Dodatek č. 4 ke o dílo č. 148/OVZ/PJ/2019
ze dne 08. 07. 2019
(dále jen „Dodatek č. 4“)

Název projektu: Stavební úpravy objektu Tř.svobody 26 pro FF UP v Olomouci

REKAPITULACE ZMĚNOVÝCH LISTŮ ZMĚN Z1 AŽ Z9

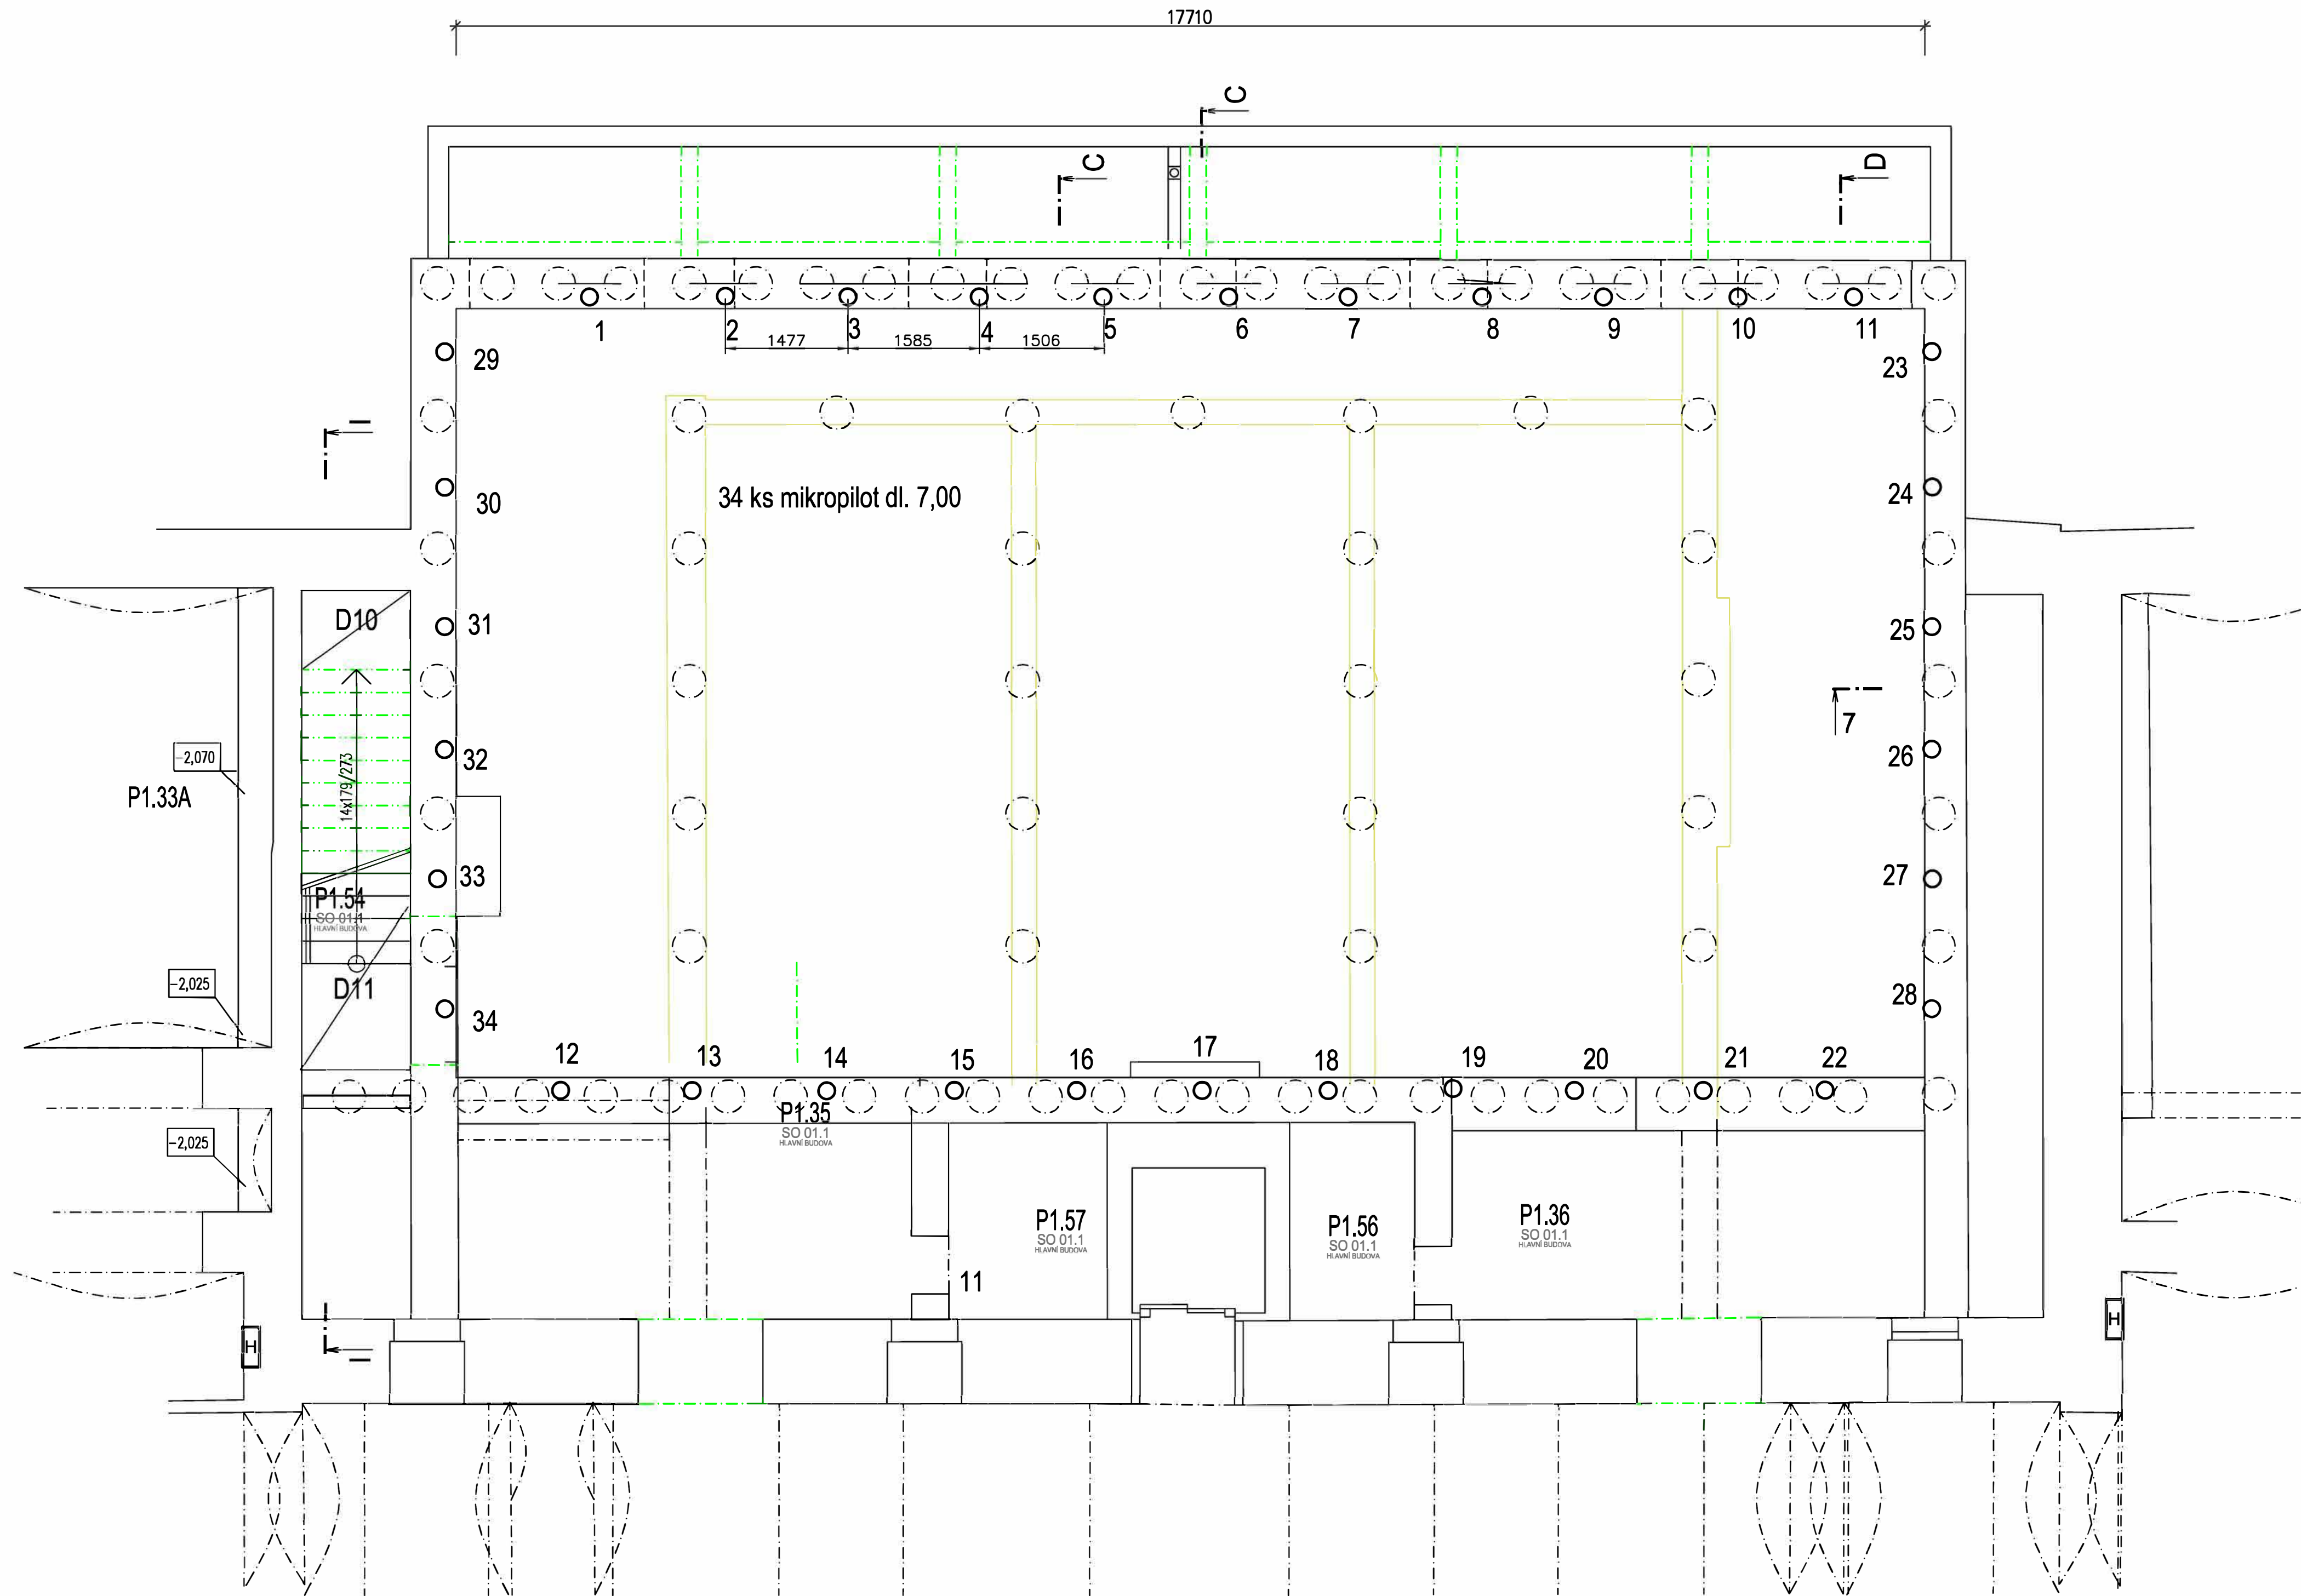
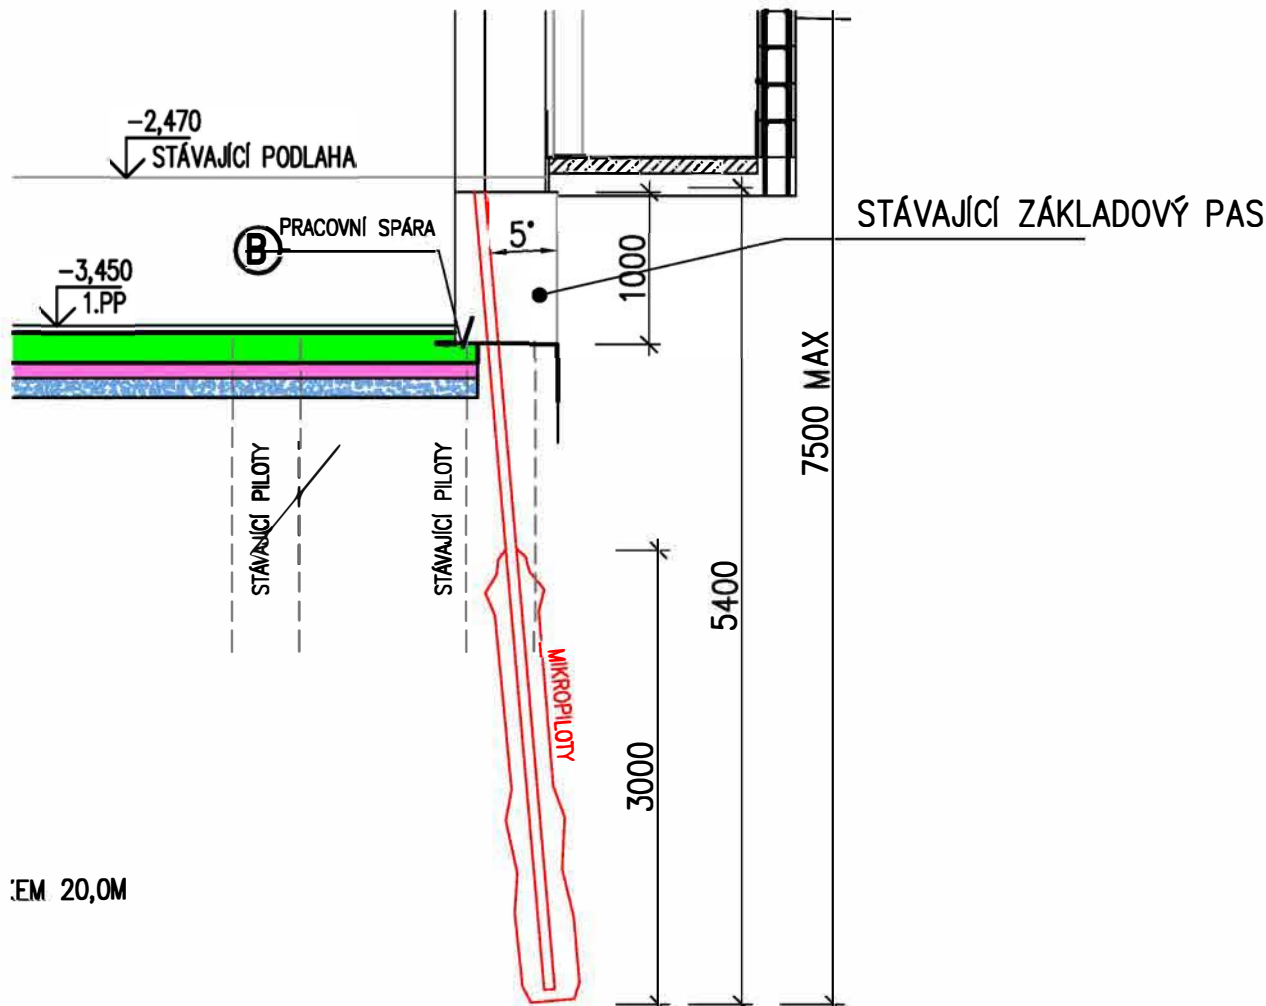
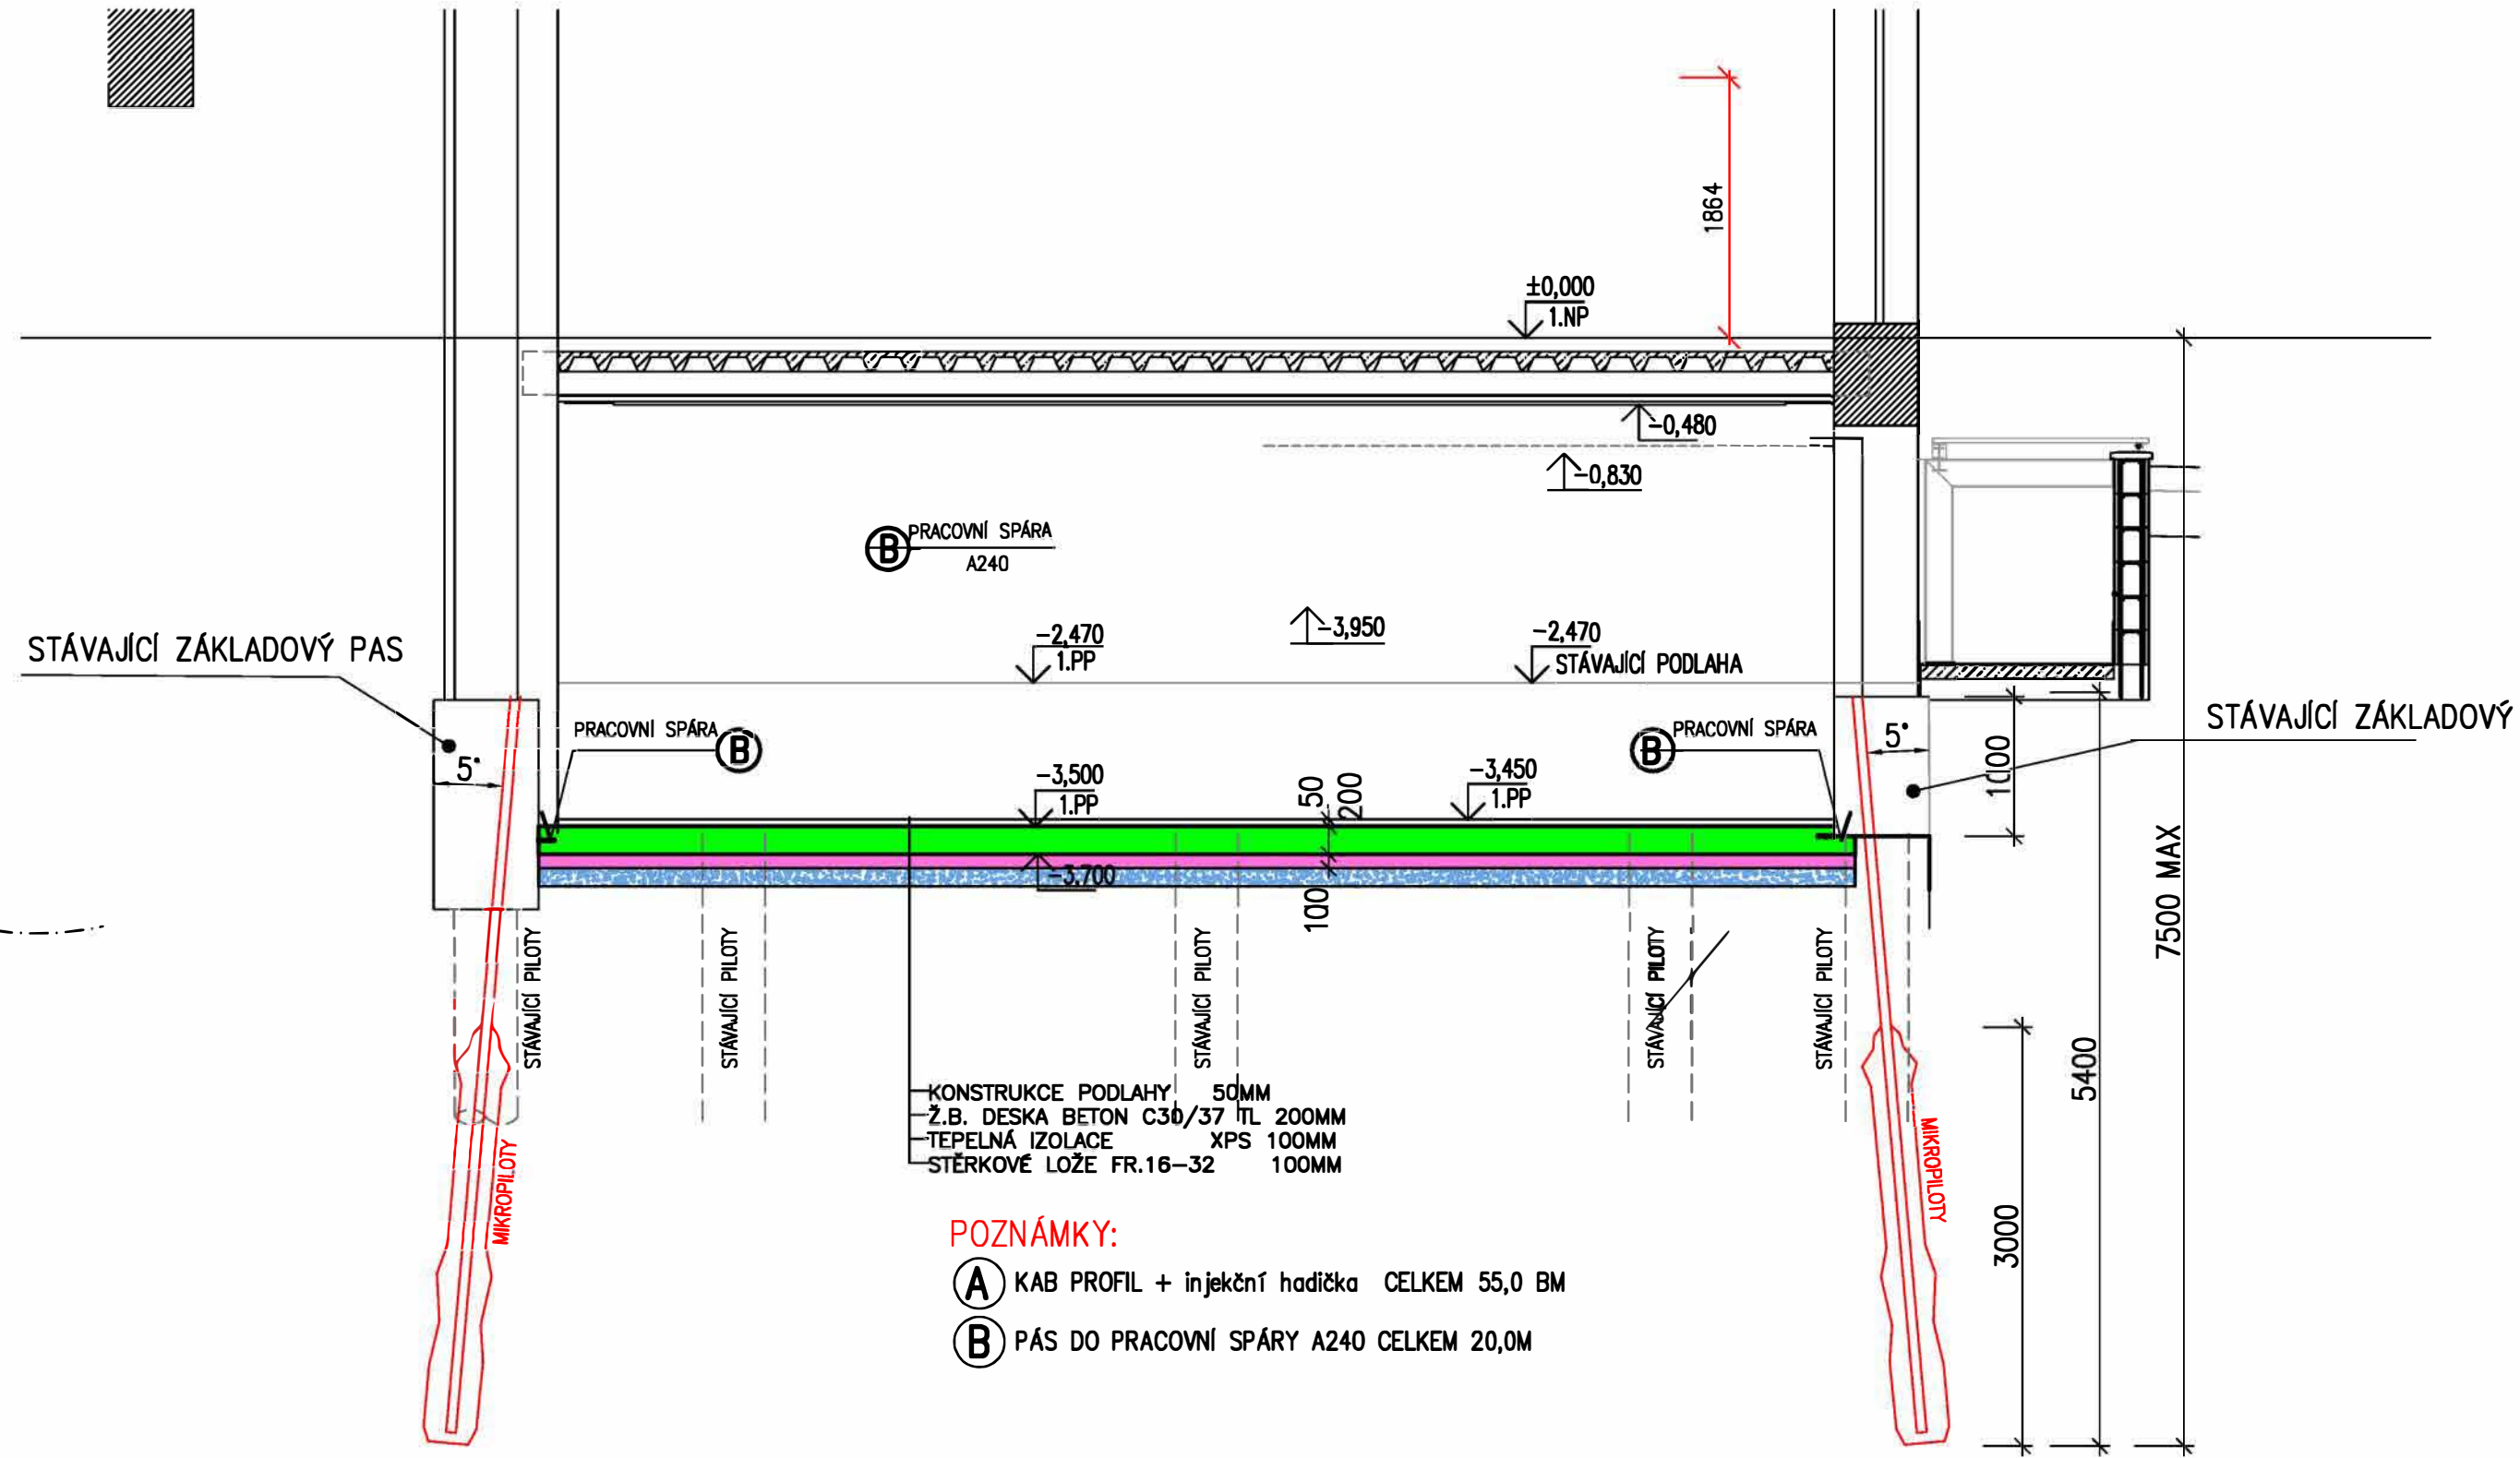
Po odstranění stávajících podlah v suterénu objektu bylo zjištěno, že v části pod aulou objektu SO 02 nebude možné uložení nového stropu, protože stávající konstrukce jsou nevyhovující pro navrhované zatížení a v základových konstrukcích byla zjištěna zvýšená hladina podzemní vody. Bylo provedeno statické posouzení a byl proveden nový návrh provedení základových konstrukcí, který zahrnuje v rámci zpevnění konstrukcí provedení mikropilot a železobetonové konstrukce odolné proti spodní vodě.

budou odstraněny stávající železobetonové základové konstrukce a ztužující prvky, poté bude jádrovým vrtáním připraven prostup základem po obvodovými stěnami. Mikropiloty budou následně injektovány a bude upraveno jejich zhlaví. Poté bude provedena železobetonová základová konstrukce základů.

Nová konstrukce stavby byla navržena vzhledem k možnému zvednutí hladiny spodní vody, dokumentováno v sondách provedených na stavbě

Nové podlahová deska je navržena ze železobetonu v provedení „bílá vana“ z betonu tl.200mm beton C35/37 **PERMACRETE®** vyztužena Kari sít , po obvodě bude pracovní spára ošetřena těsnicími profily KAB

V rámci úprav bude provedeno podchycení obvodových pasů mikropilotami délky 5,50m. Mikropiloty jsou situovány v rastru cca 1,50m mezi stávající piloty
Kořen mikropilot je navržen „mimo“ dosah aktivní zóny existujících plošných základů ve vrstvě nesoudržných zemin – písky a štěrkopísky třídy S3÷G3.

1. Provedení mikropilot ze stávající úrovně podlahy 1.P.P. auly
2. Vybourání stávajících železobetonových pasů pod bývalými stupněmi , piloty odbourat na výšku spodního líce nové žb. desky na kótu – 3,95.

3. Odtěžení zeminy a provedení štěrkového lože ze štěrku 16-32
4. Položení tepelné izolace z extrudovaného polystyrénu tl. 100mm
5. Provedení železobetonové desky .

Desky je provedena ze dvou krajních pracovních úseků s pracovní spárou v místě stávajících pilot a smršťovacím pruhem uprostřed , který se dobetonuje po 21 dnech . Napojení v místě spáry je provedeno těsnícím gumovým profilem A 240 . Po obvodě je na stávající pasy přichyceno těsnění KAB ,s doplňkovou injekční hadičkou pro dotěsnění spáry .
